福島第一原子力発電所 特定原子力施設に係る実施計画変更比較表（第Ⅱ章 2.46 減容処理設備）

図-2 屋上階平面図 (G.L.+12.3) (単位:m)

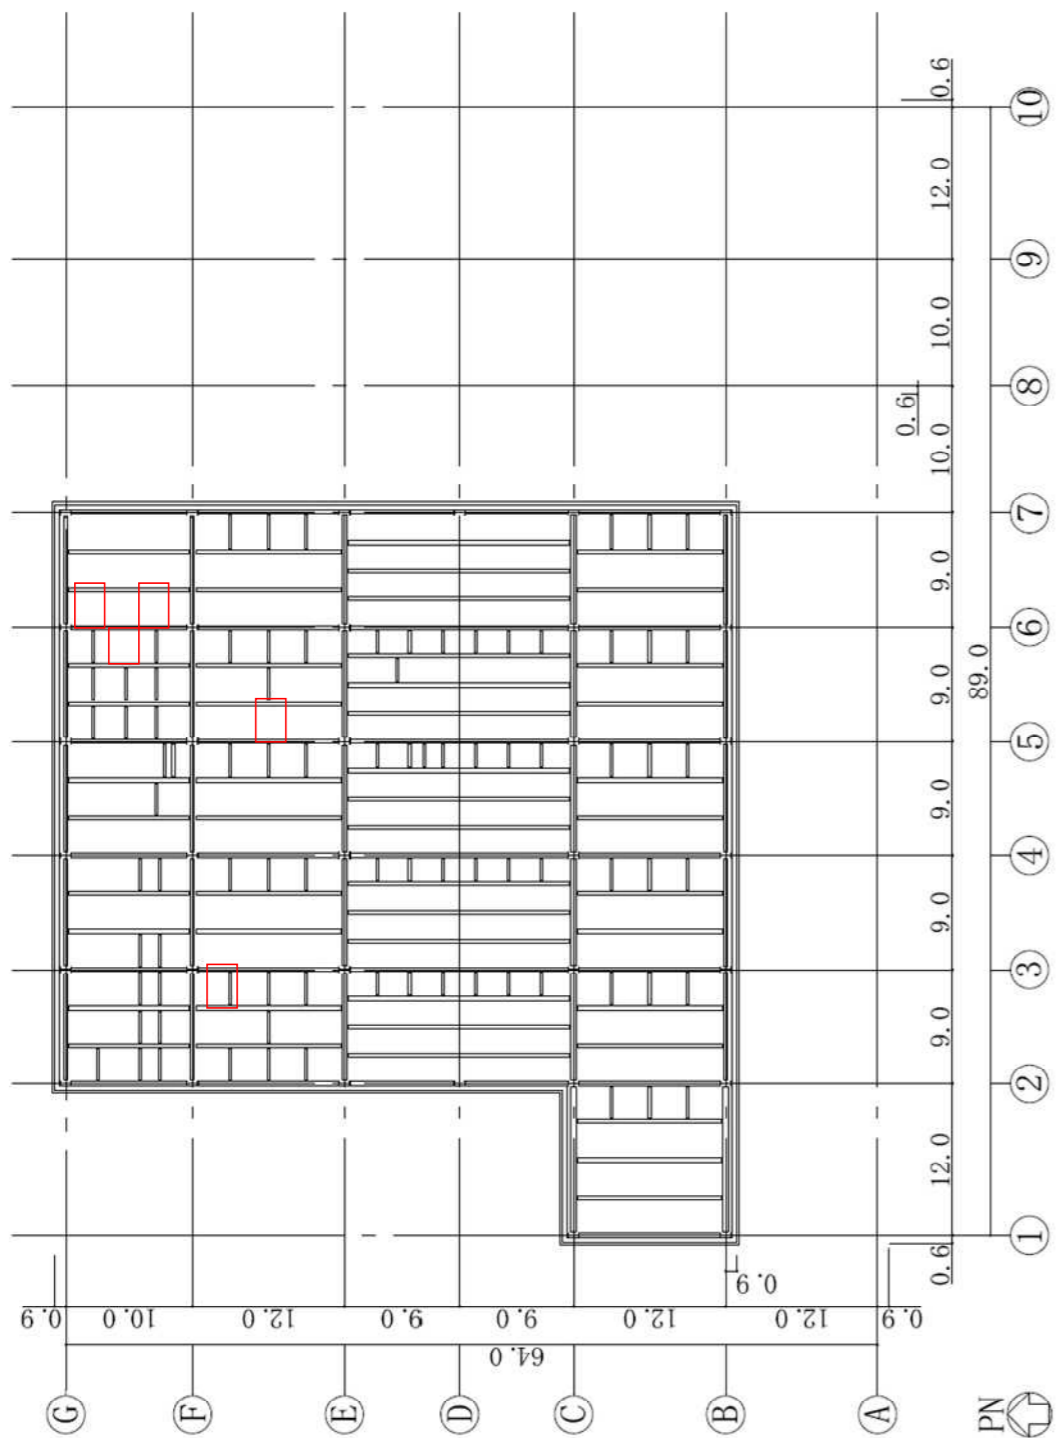
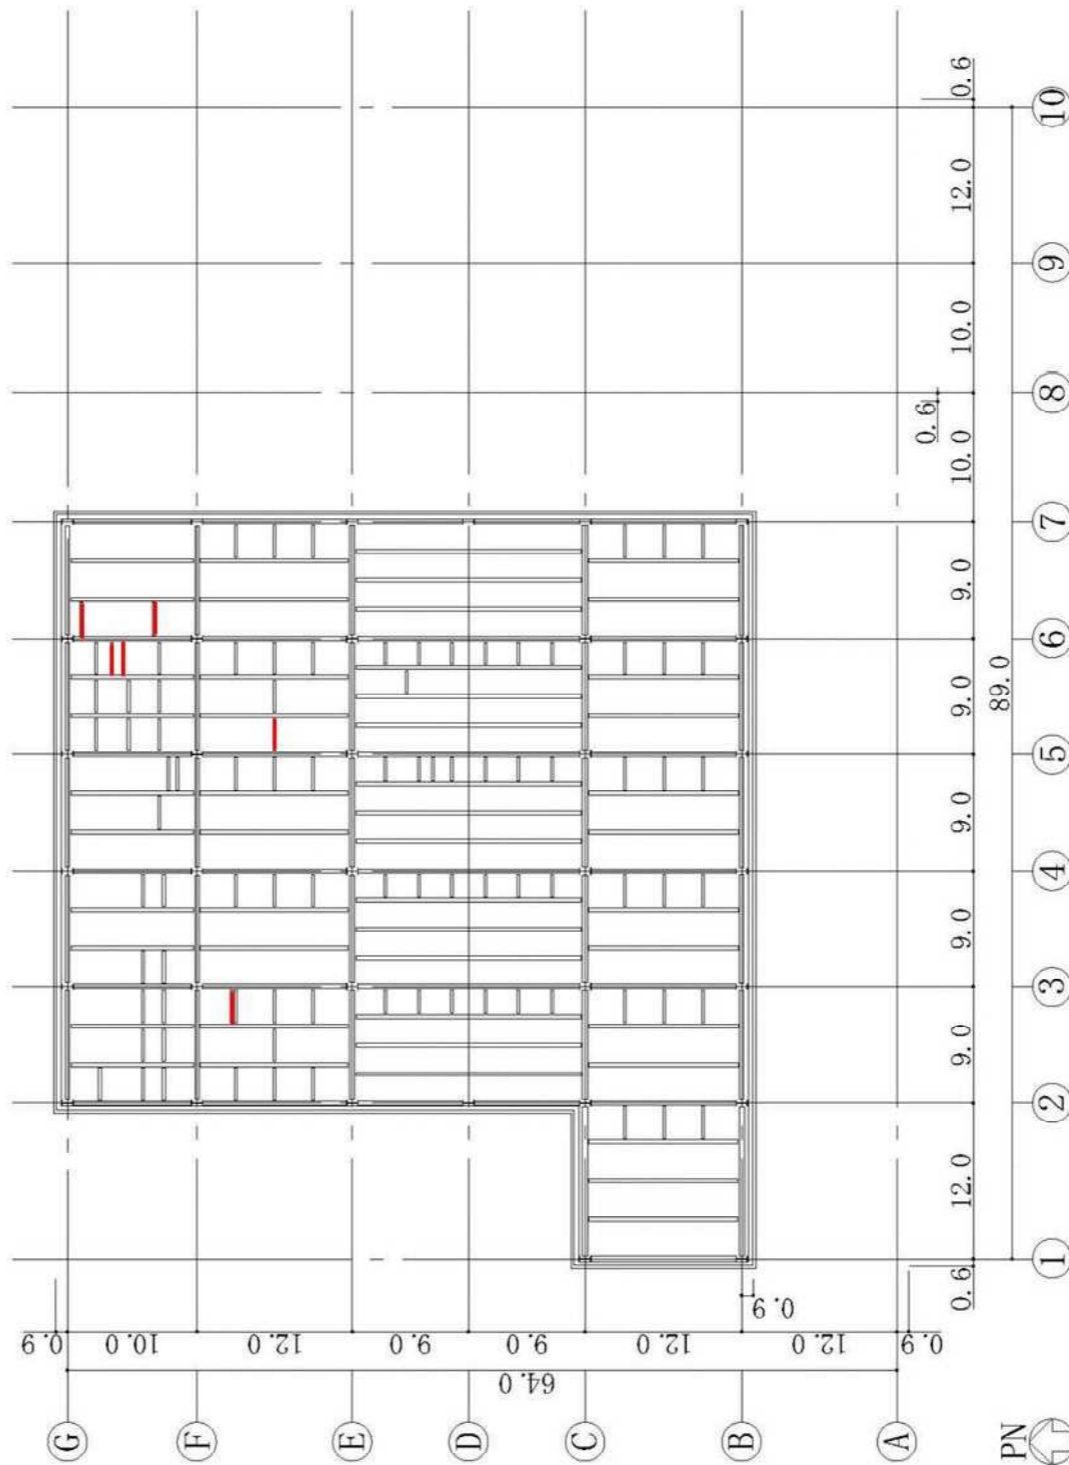
空調設備の詳細確定に伴う部材の追加

図-3 屋上階平面図 (G.L.+10.3) (単位 : m)

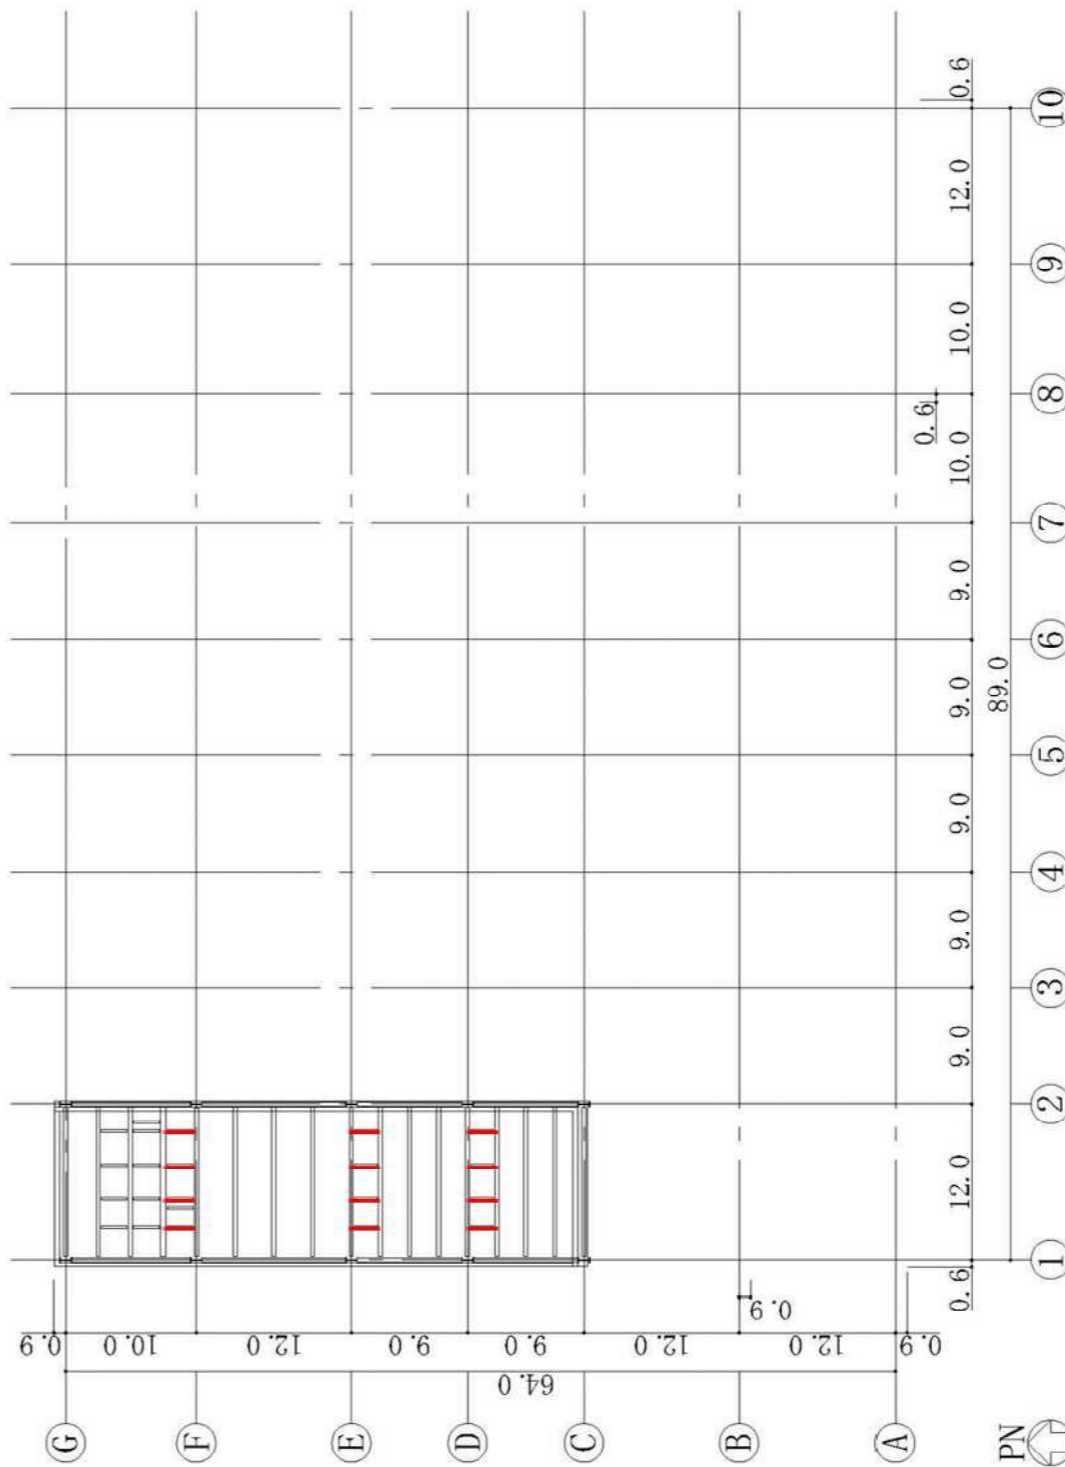
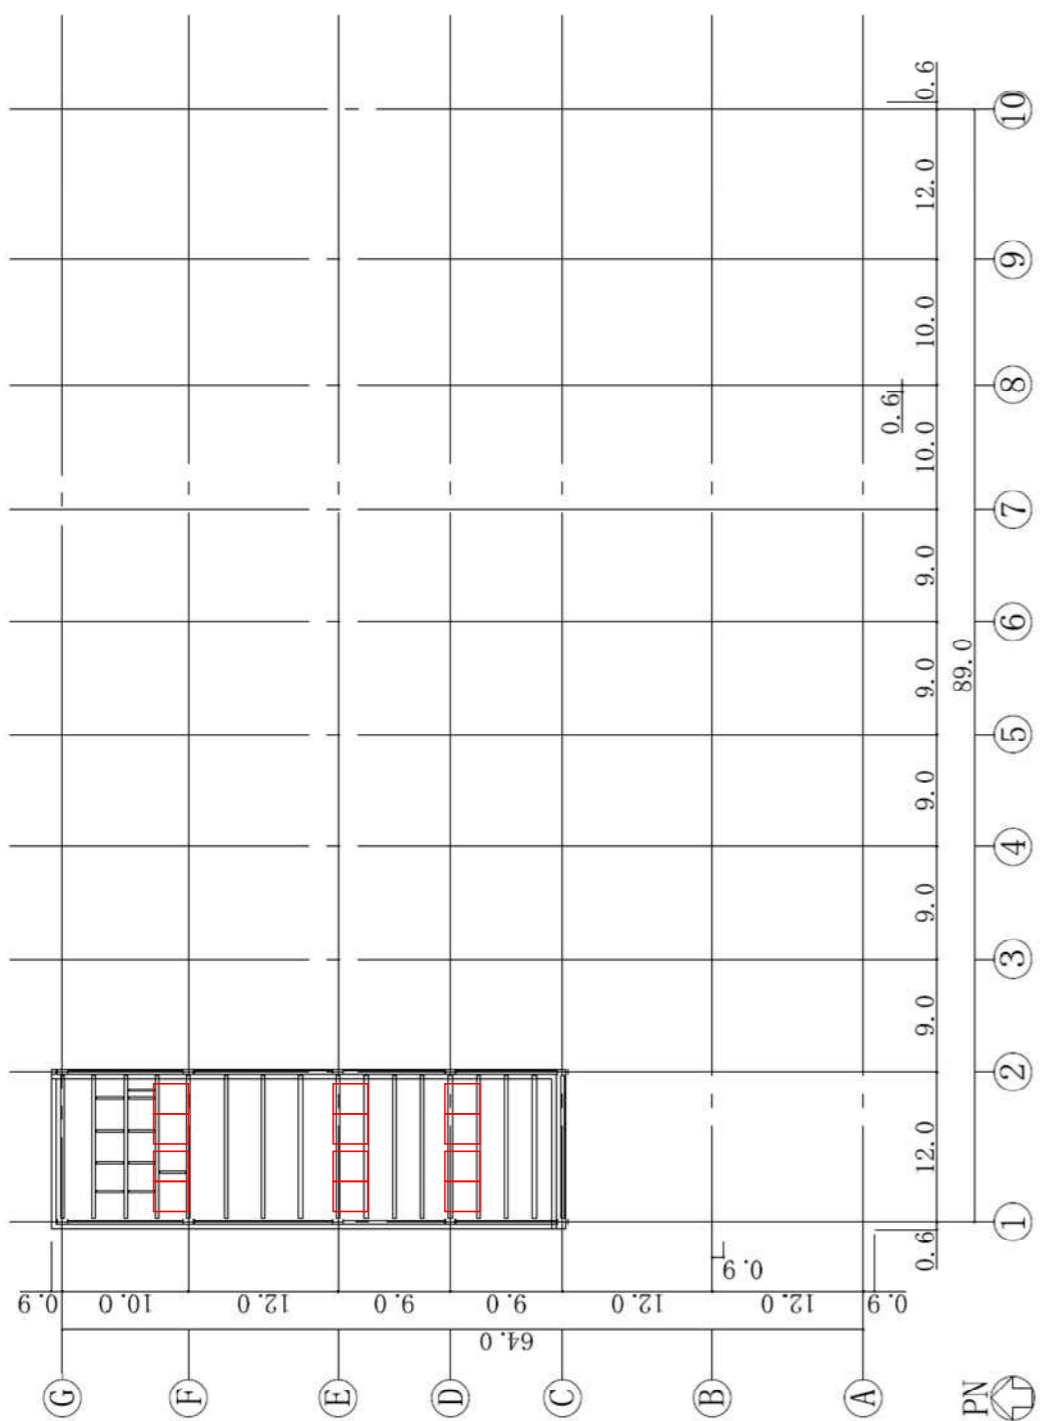
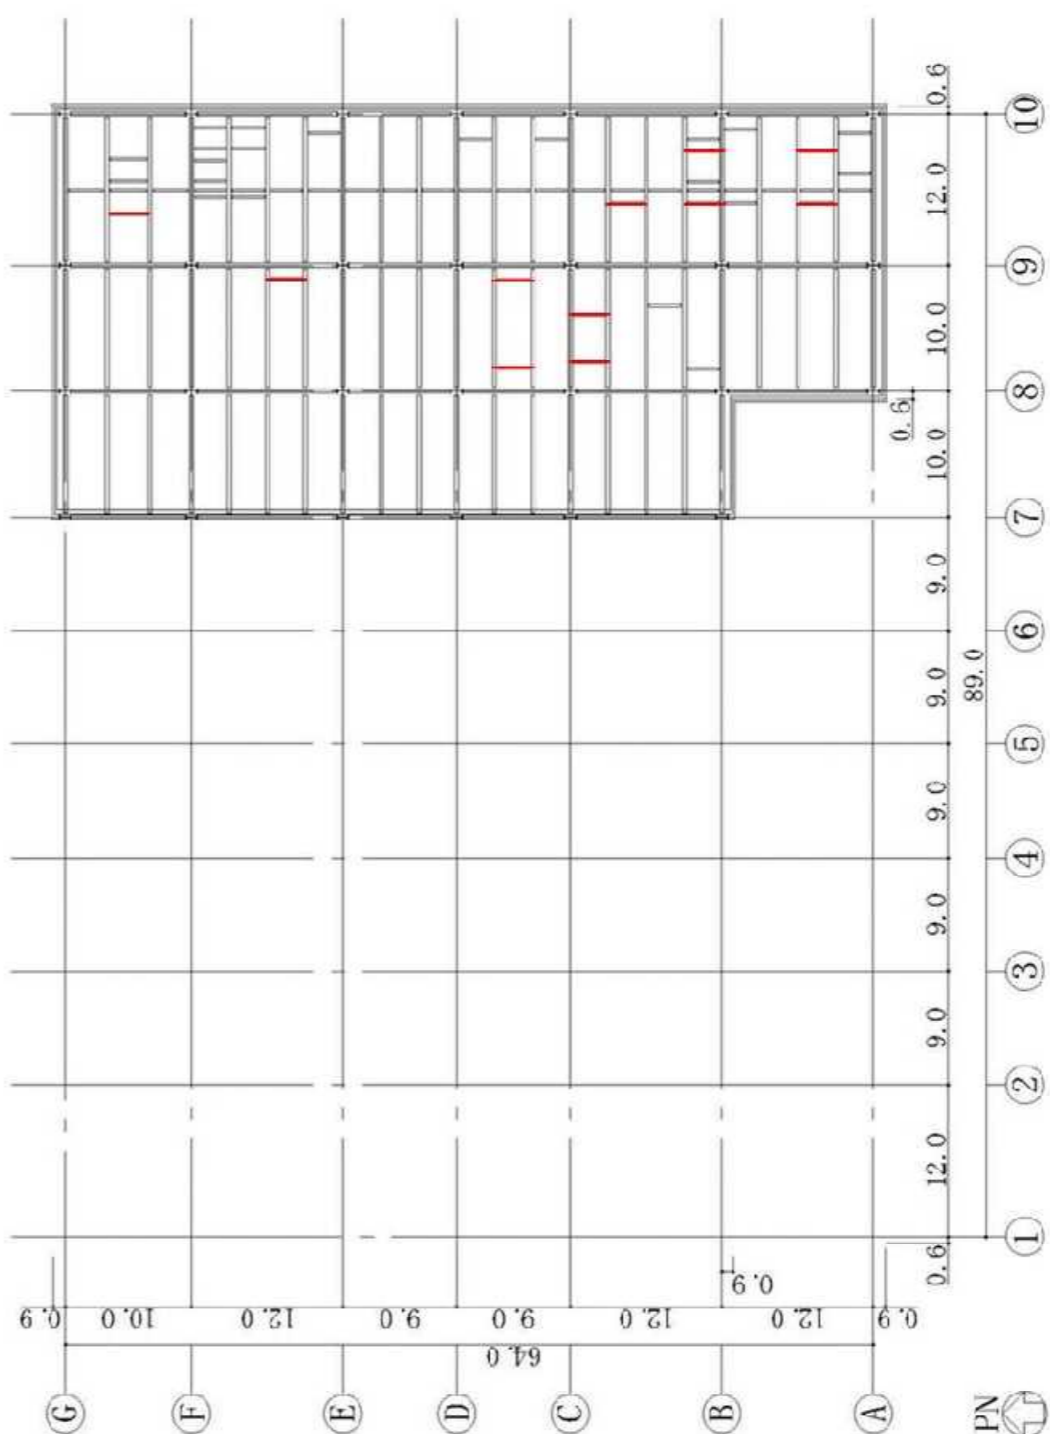
空調設備の詳細確定に伴う部材の追加

図-4 屋上階平面図 (G.L. +8.3) (単位 : m)

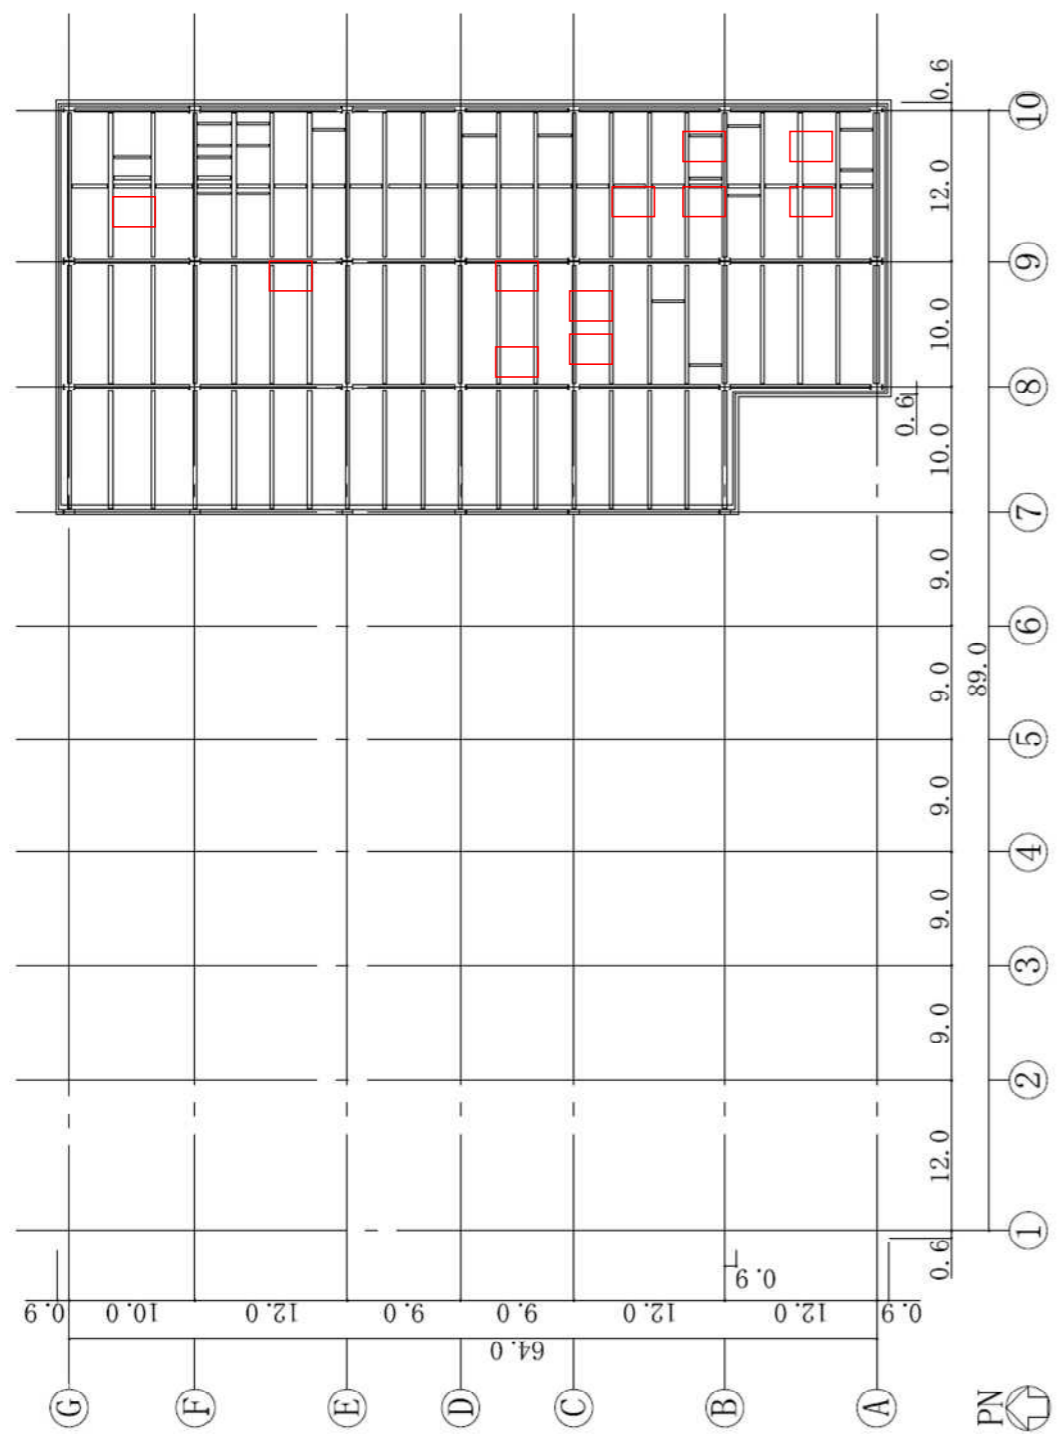
空調設備の詳細確定に伴う部材の追加
